Asunto: Respuesta por parte del CENCE como Operador de Sistema y de Mercado de Costa Rica al informe “Sector Eléctrico Nacional (SEN): *costos por planta de generación pública y privada para el 2019*” (febrero 2021).

Anexo 1: Análisis del CENCE del informe: "Sector Eléctrico Nacional (SEN): costos por planta de generación pública y privada para el 2019".

Fuente: Gráfico No. 3 Informe ARESEP

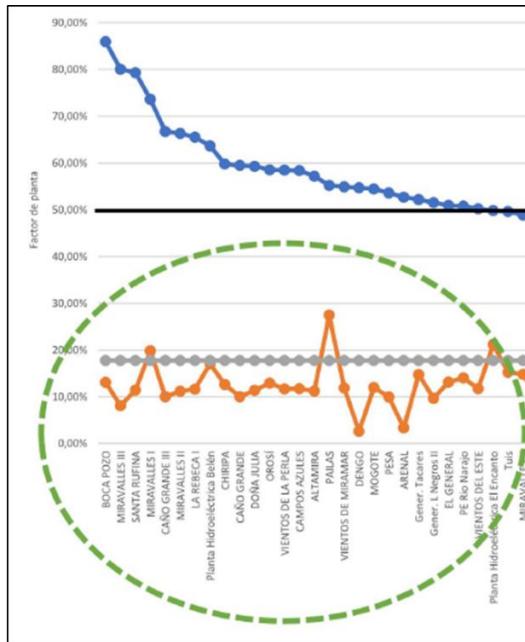
Muchas de las plantas señaladas como base del SEN en el informe de ARESEP son plantas hidroeléctricas menores (algunas con potencias menores a 1 MW). El hecho de que tengan altos factores de planta no las convierte en plantas base para el despacho del SEN.

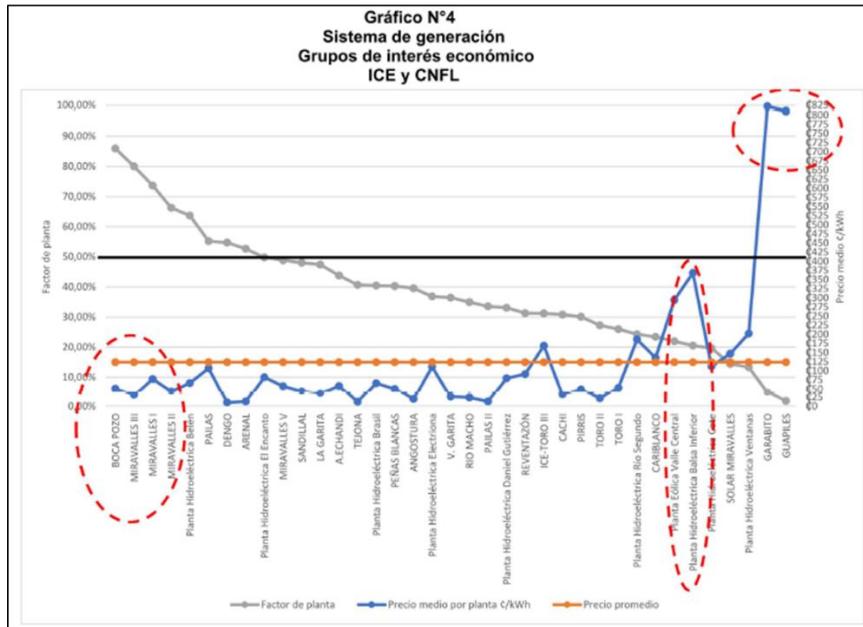
Considerar dentro del promedio de los costos de las plantas del ICE a las plantas térmicas, causa una distorsión en el análisis.

Estas plantas deben tener un tratamiento diferente, dado que entran en línea muy pocos días en el año como respaldo energético, por lo que al dividir sus costos entre la producción anual se obtiene un costo medio muy alto, que no es comparable con otras plantas con condiciones de despacho y funciones totalmente diferentes.

En el cálculo del costo promedio de las plantas del ICE+CNFL consideran dos plantas térmicas (Garabito y Guápiles) y dejan por fuera a las plantas Orotina y Moín, por lo que no hay consistencia en la metodología. Se deben eliminar los precios medios de estas plantas del análisis.

Como mínimo, el análisis debe separarse por tecnología de generación y en el caso de las plantas hidroeléctricas, diferenciar también entre las que tienen embalses pequeños y grandes embalses.

Fuente: Informe ARESEP, página 23.

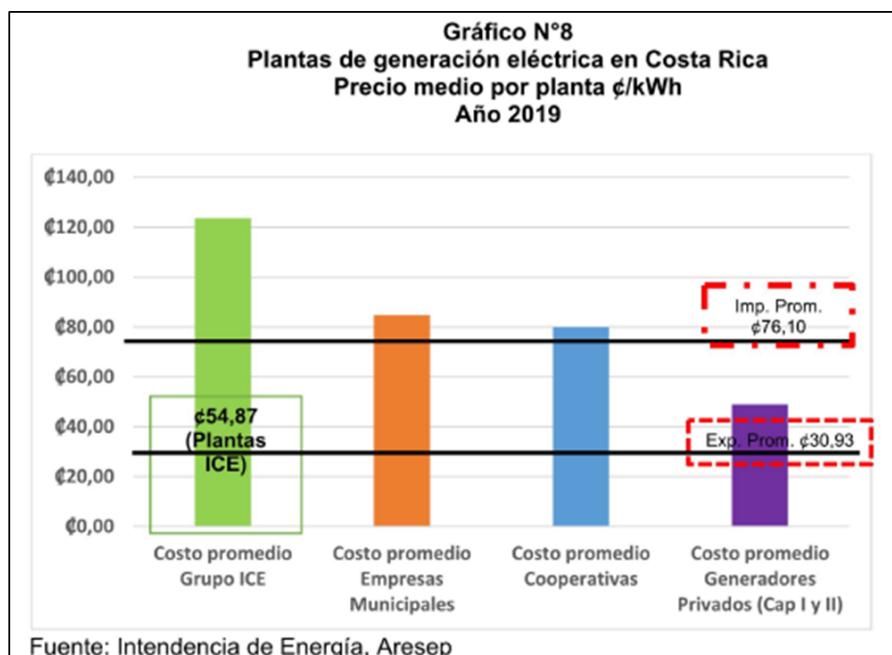
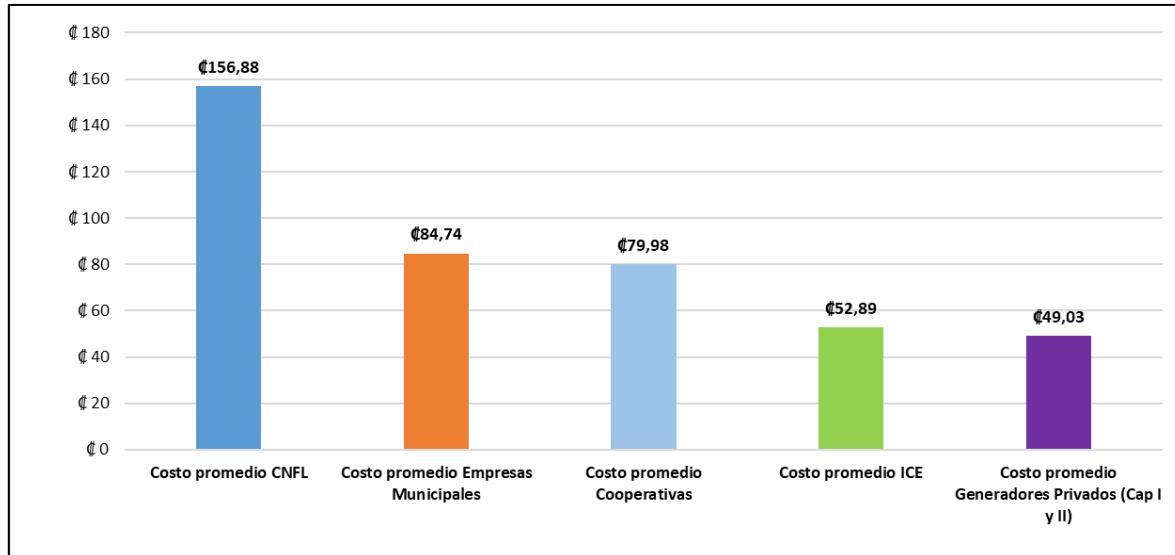
La comparación de plantas por “precios medios” no es correcto por los aspectos indicados anteriormente.

Se pueden comparar precios medios de plantas de tecnologías similares, con reglas de despacho iguales y que brinden servicios auxiliares y de respaldo similares.

Se debe calcular el promedio de las plantas del ICE sin considerar las plantas térmicas y por tipo de tecnología.

Las plantas del ICE y las plantas de CNFL deben ser analizadas de forma independiente, ya que tienen reglas de despacho diferentes, capacidad instalada y de almacenamiento muy diferentes y las del ICE deben brindar servicios auxiliares y de respaldo al SEN.

Los precios promedio de exportación no son comparables tampoco con los costos medios por planta, ya que la energía que se exporta es un excedente, para el cual no hay costos fijos aplicables y su costo variable es cercano a 0 \$/MWh.

- El título correcto del gráfico debe ser “Valores promedio por empresa de los costos medios por planta,” ya que los datos no corresponden a precios medios por planta.
- El precio promedio de las importaciones indicado en el gráfico no coincide con los datos oficiales del CENCE.

**Gráfico N°4: Valores promedio de los costos medios por planta, por tipo de empresa, en ¢/kWh, año 2019
(Gráfico corregido por el CENCE)**

En el gráfico N°4 (elaborado por CENCE con los datos del informe de ARESEP) se separan los costos de las plantas del ICE de las de CNFL, dado que tienen características (capacidad instalada, capacidad de almacenamiento), condiciones de despacho, servicios auxiliares y de respaldo diferentes. No se consideran los

costos medios de las plantas térmicas del ICE, ya que no son comparables por las reglas de despacho y función que tienen en el SEN.

Gráfico informe ARESEP

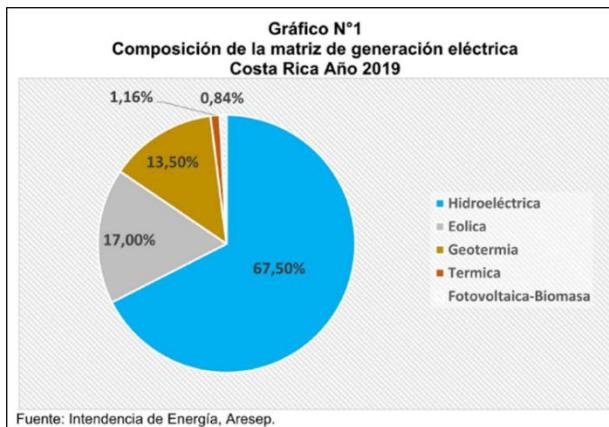
Los porcentajes de la composición de la matriz de generación eléctrica tienen valores que no coinciden con los datos oficiales del CENCE para el año 2019 (Informe anual 2019 CENCE, sitio web).

Gráfico a partir de datos del CENCE
